Projet éolien De Nuisement et Cheniers

**Note Ecologique modificative
Janvier 2024**

**PROJETS DE PARCS EOLIENS DE
NUISEMENT ET CHENIERS (51)
SOUDRON (51)**

**Suppression d'une éolienne pour chaque projet
INCIDENCES SUR LES MILIEUX NATURELS**

ENJEUX ET VARIANTE SANS E9

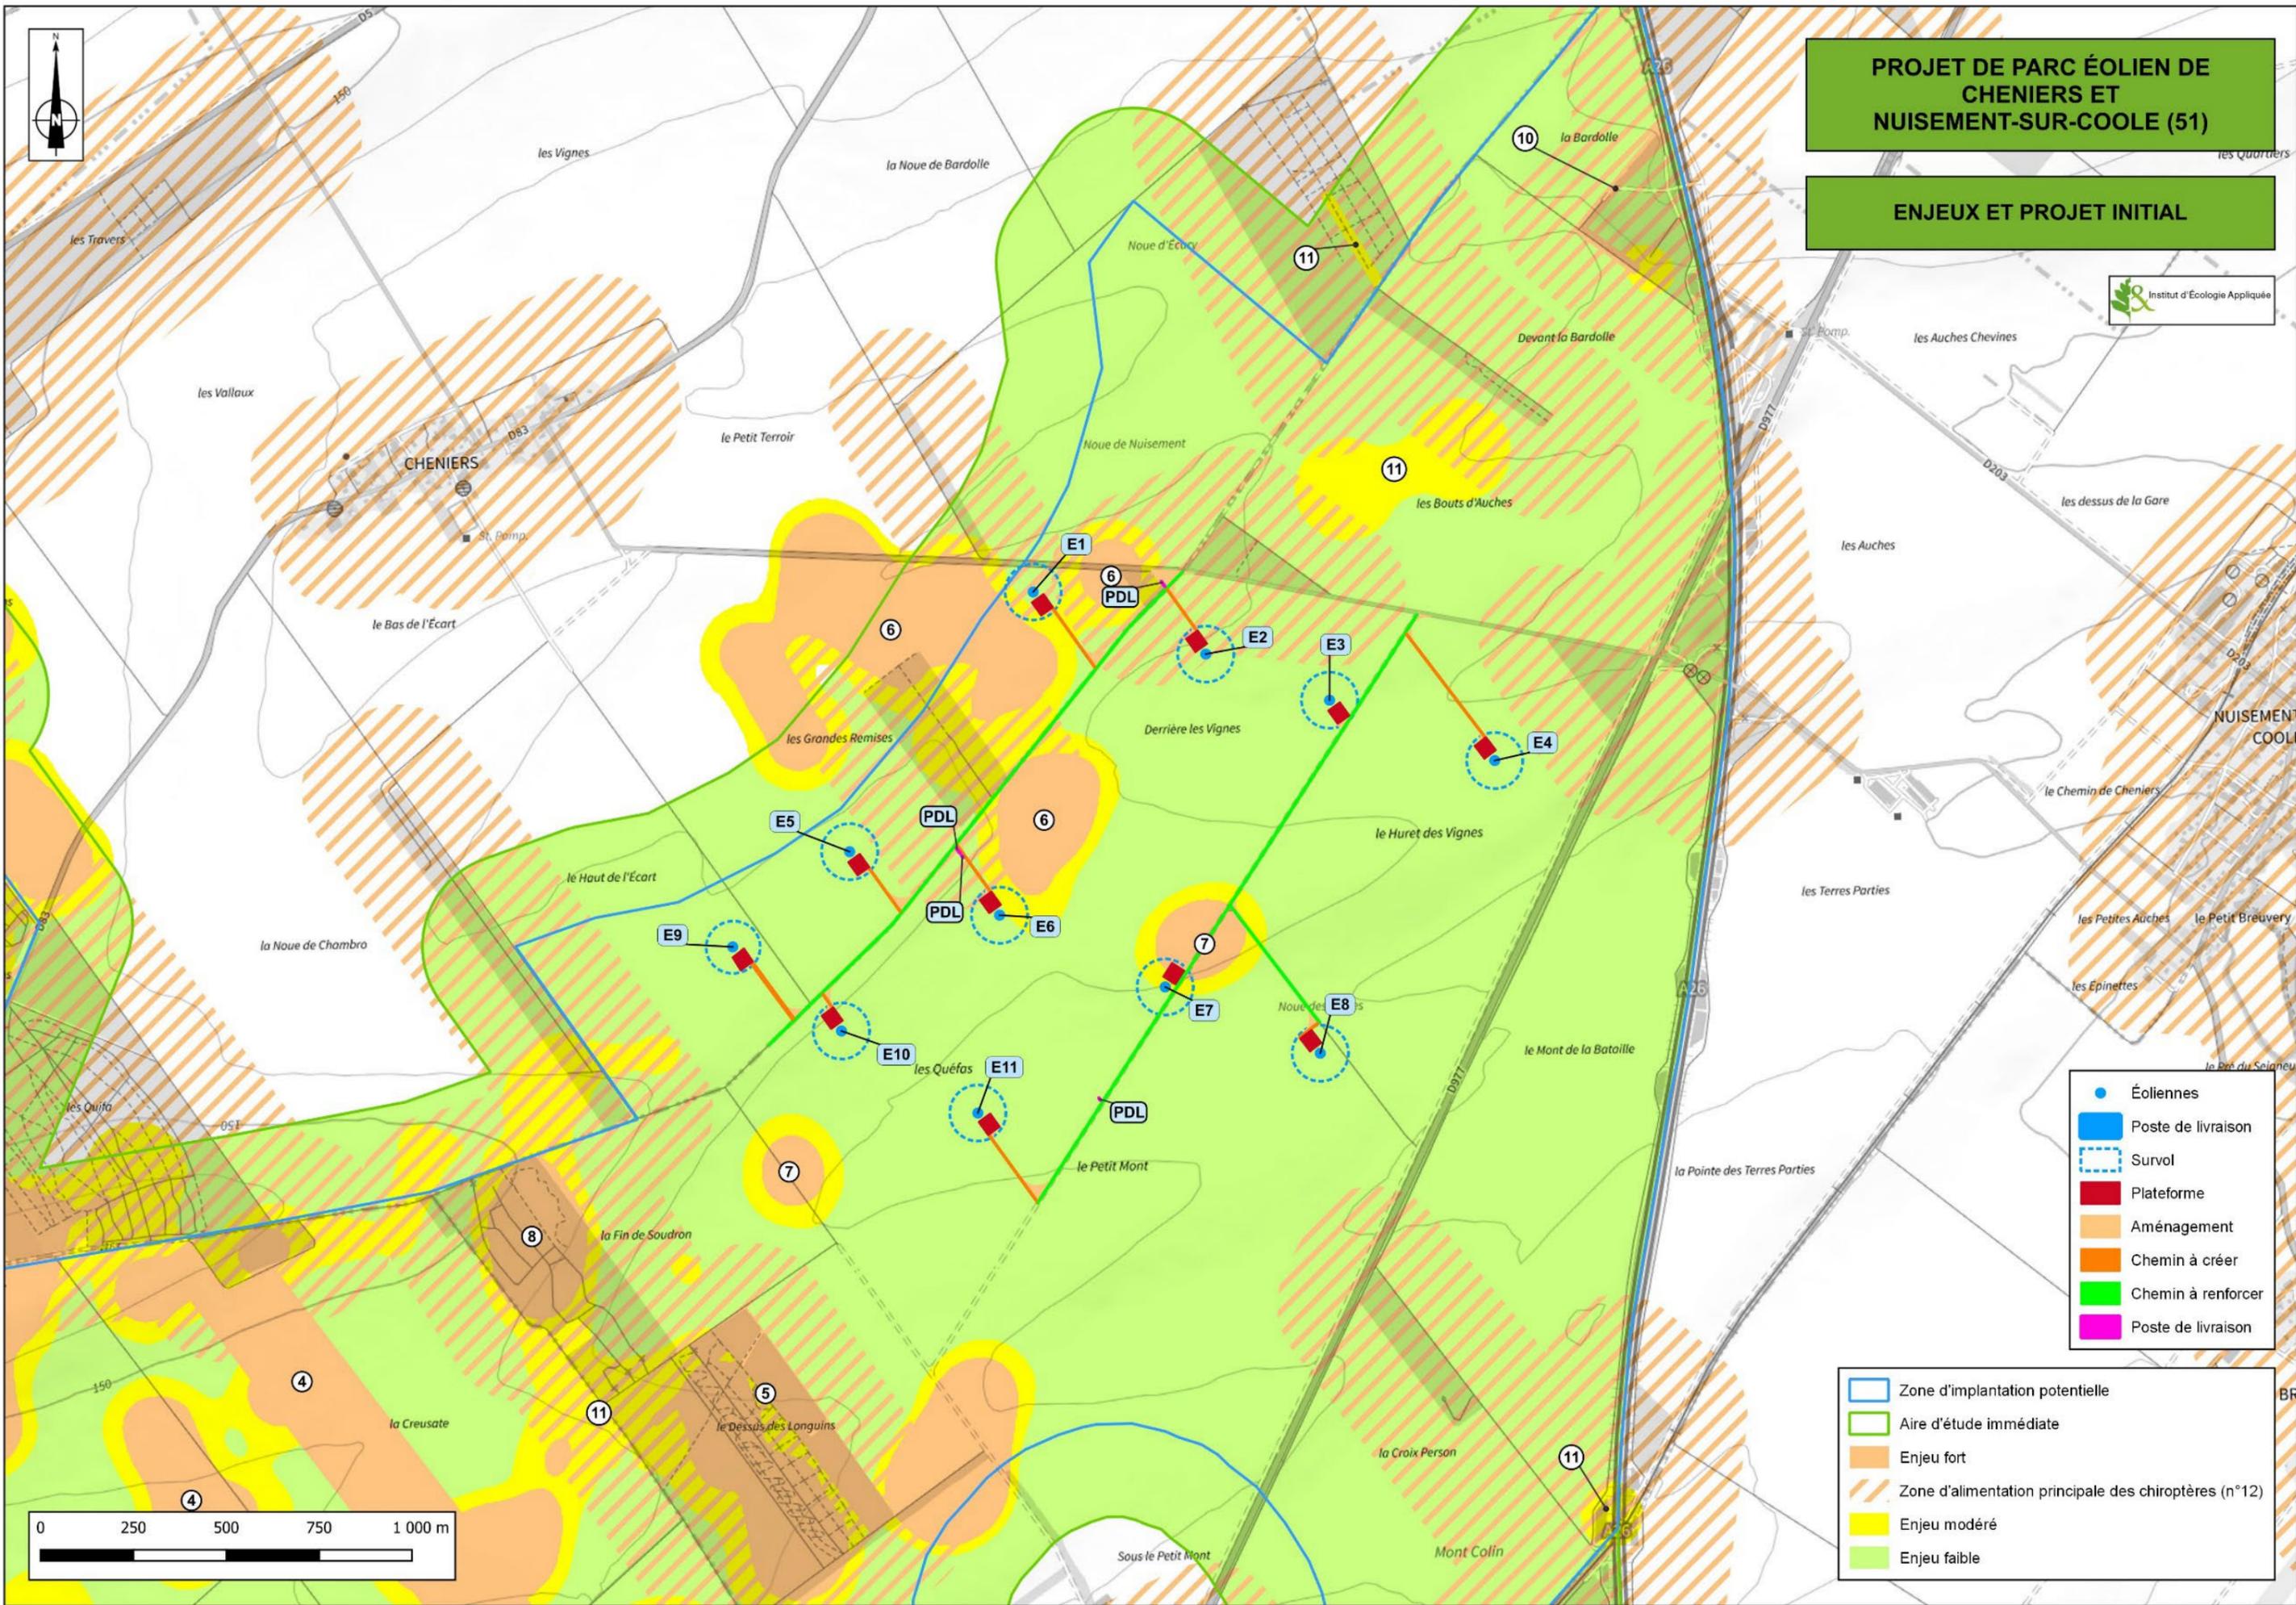
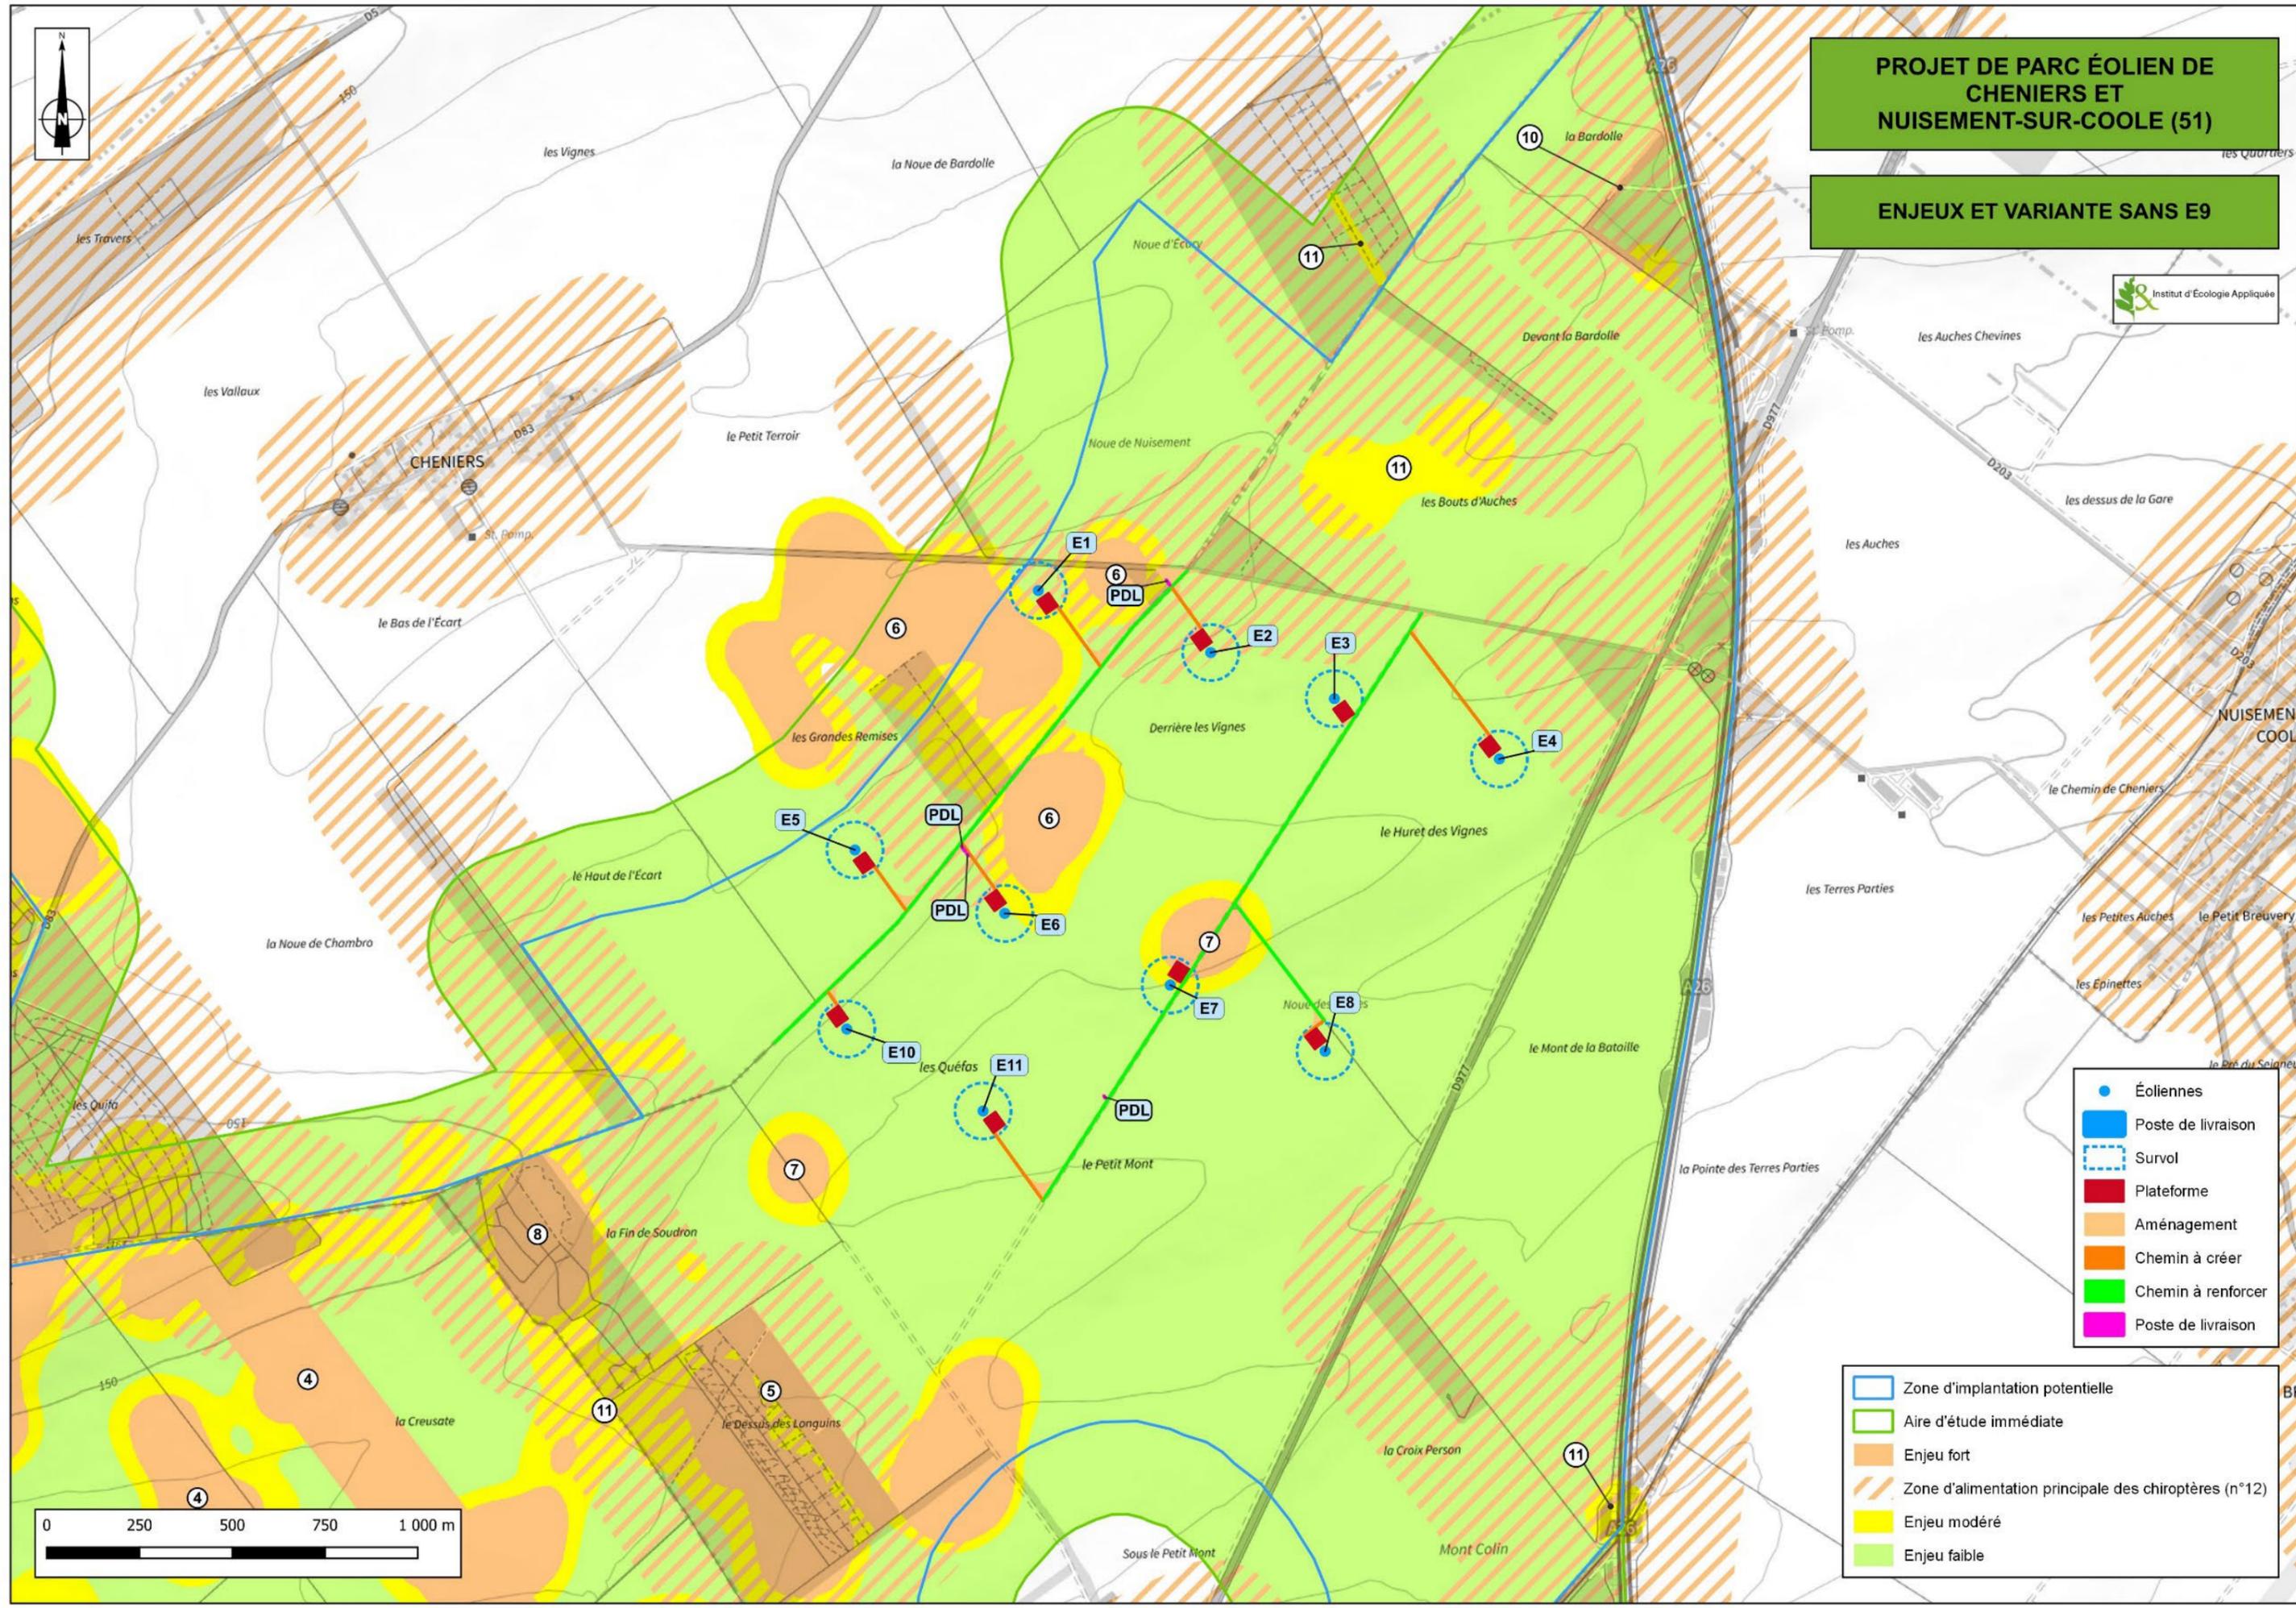
Initialement le parc comprend 11 machines et 6 postes de livraison. La localisation des différents éléments du parc, dans sa version initiale, sont présentés avec les enjeux dans la carte suivante. Notons que l'éolienne E9 a fait l'objet d'un décalage de 150 m environ vers le Sud-Est en 2021.

Avec la modification portée par le présent dossier et la suppression de E9 il résulte un parc final composé de 10 éoliennes et de 6 postes de livraison.

Les caractéristiques globales du parc de changent toutefois pas à savoir 10 éoliennes en 3 alignements réguliers de 2 ou 4 éoliennes sur un axe Nord-Ouest/Sud-Est.

HABITATS ET FLORE À ENJEU ET VARIANTE SANS E9

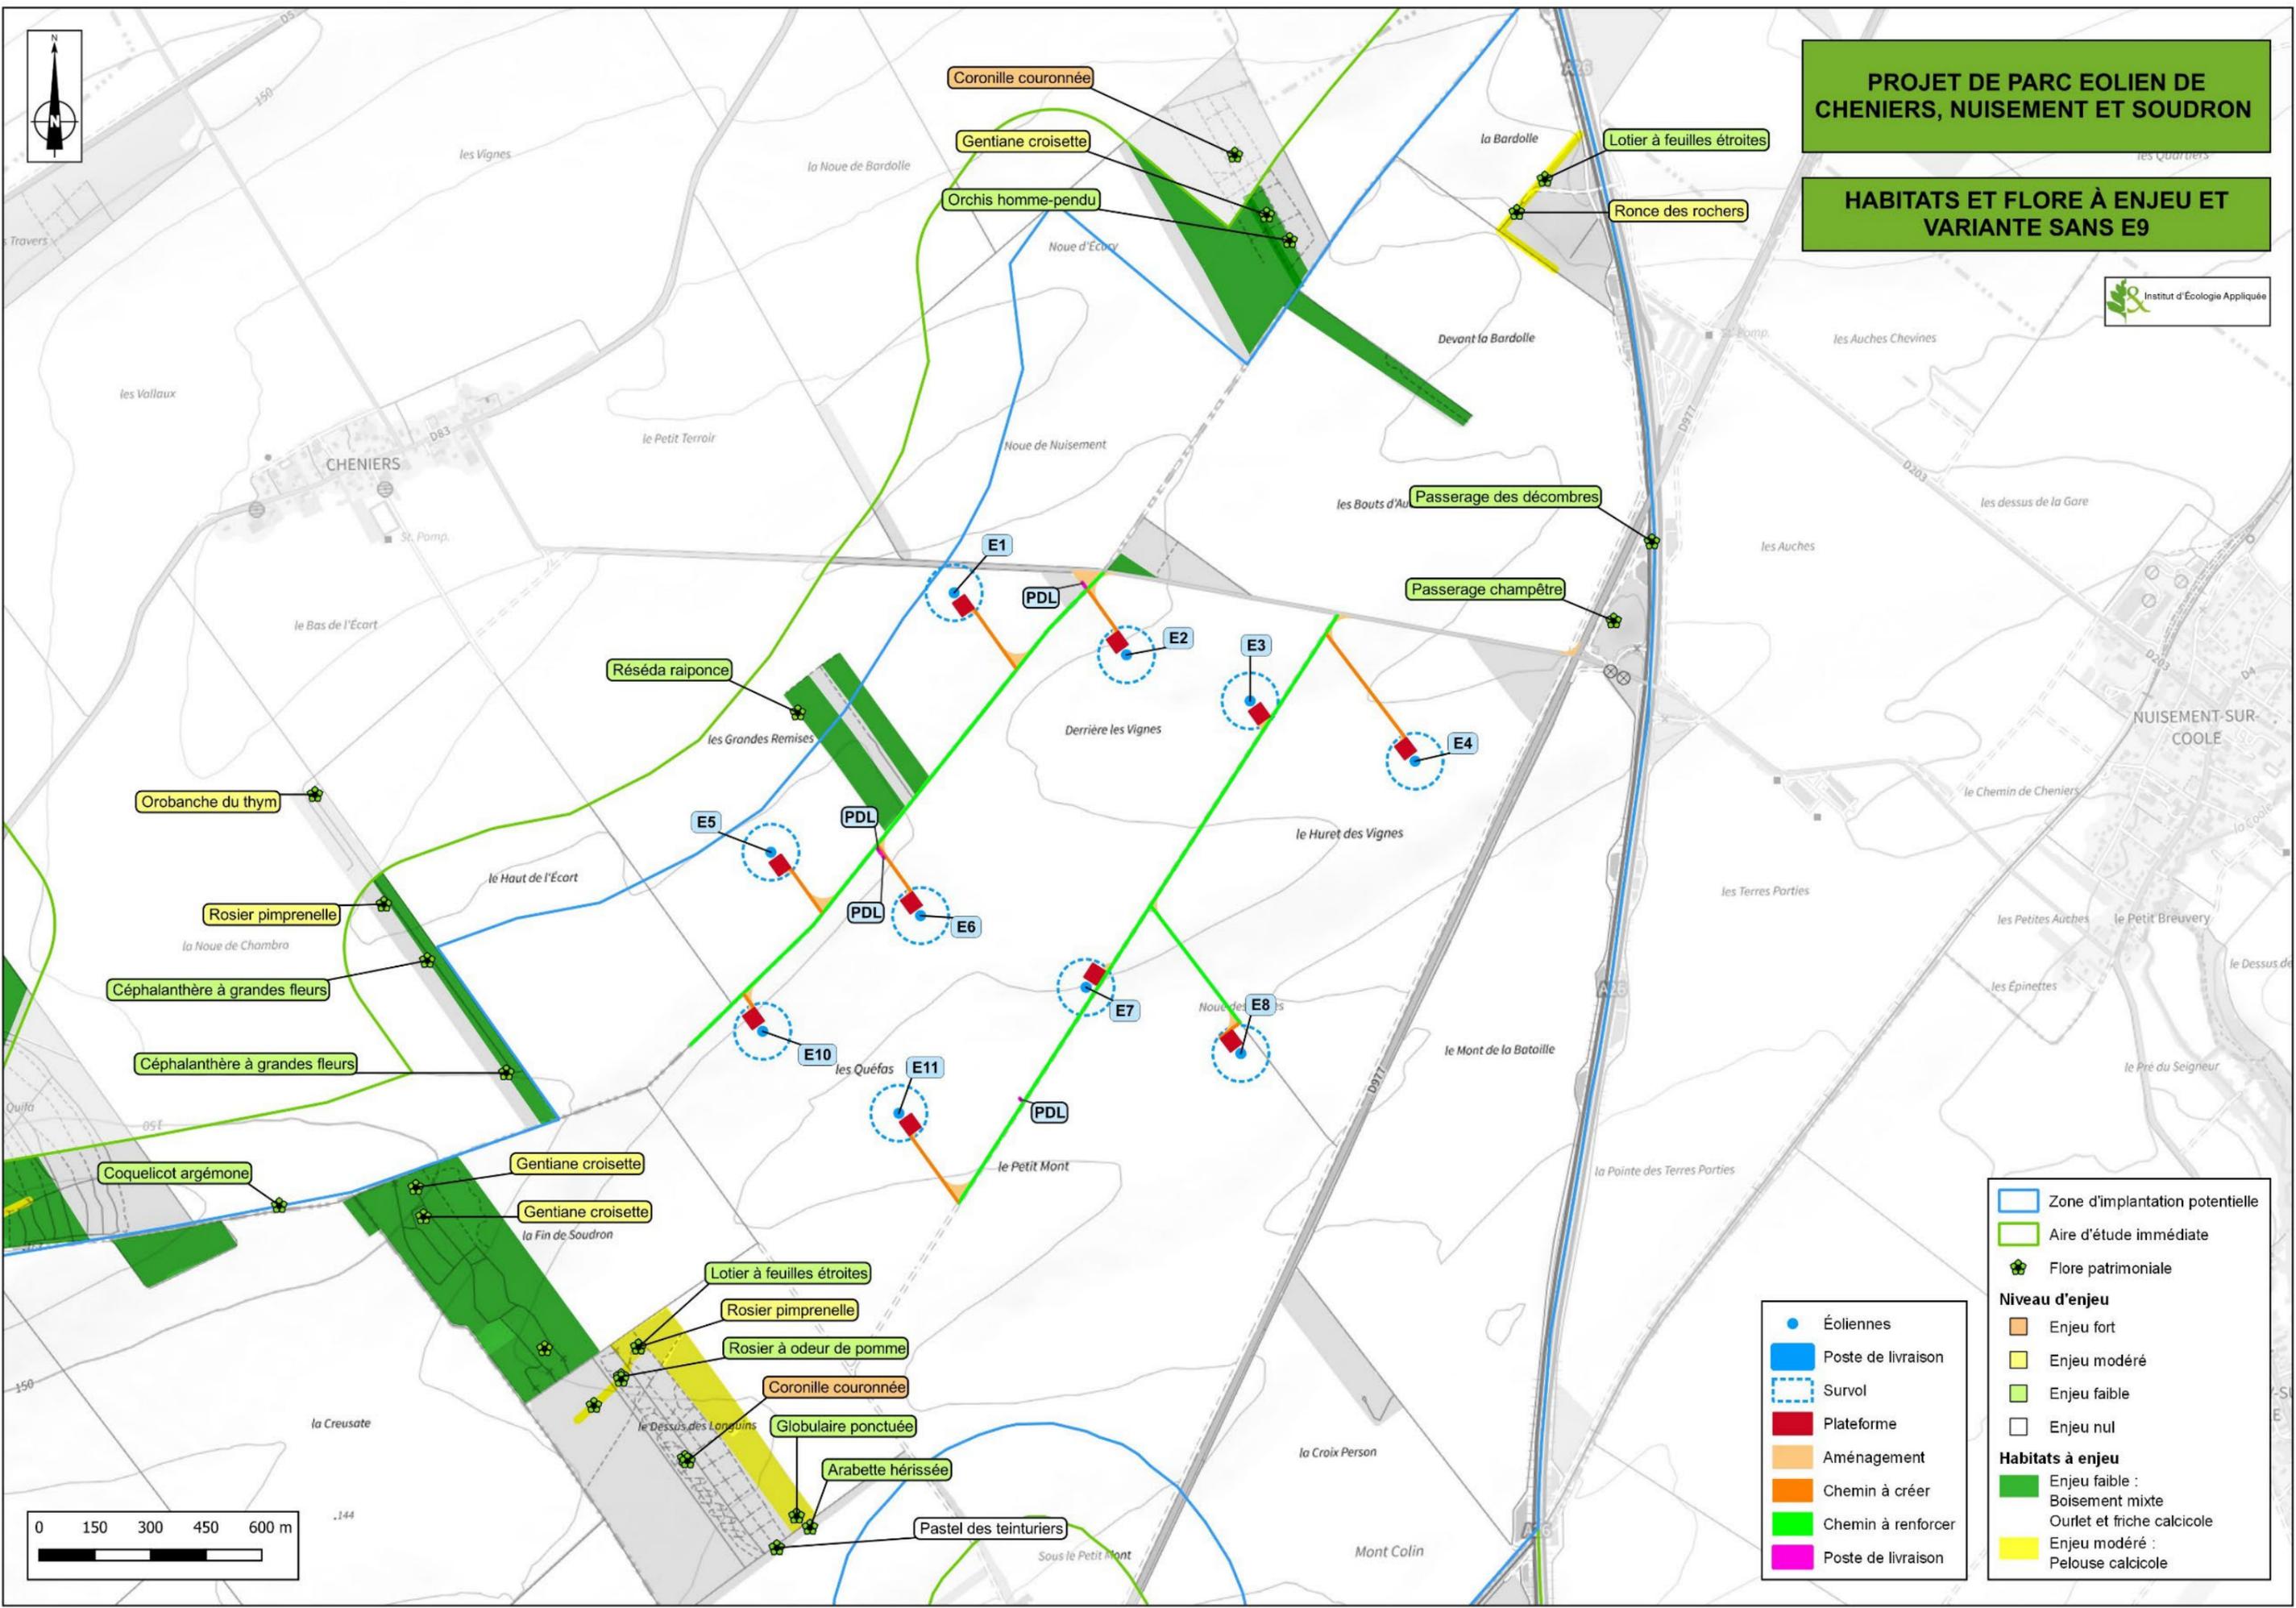
La version du projet modifié implique donc une suppression de l'éolienne E9.

Il en résulte un éloignement de l'ensemble de l'emprise finale notamment l'éolienne E10 (plateforme, piste...), à savoir la plus proche après E9, à plus de 600 m des espaces d'enjeu de la flore et des habitats. L'impact nul identifié initialement n'est pas modifié.

Concernant les mesures, la mesure d'évitement ME1 du fait de la localisation des éoliennes et la mesure de réduction MR 1 relative au traitement des espèces exotiques envahissantes détaillées dans le dossier d'étude d'impact initial restent appropriées et s'appliqueront.
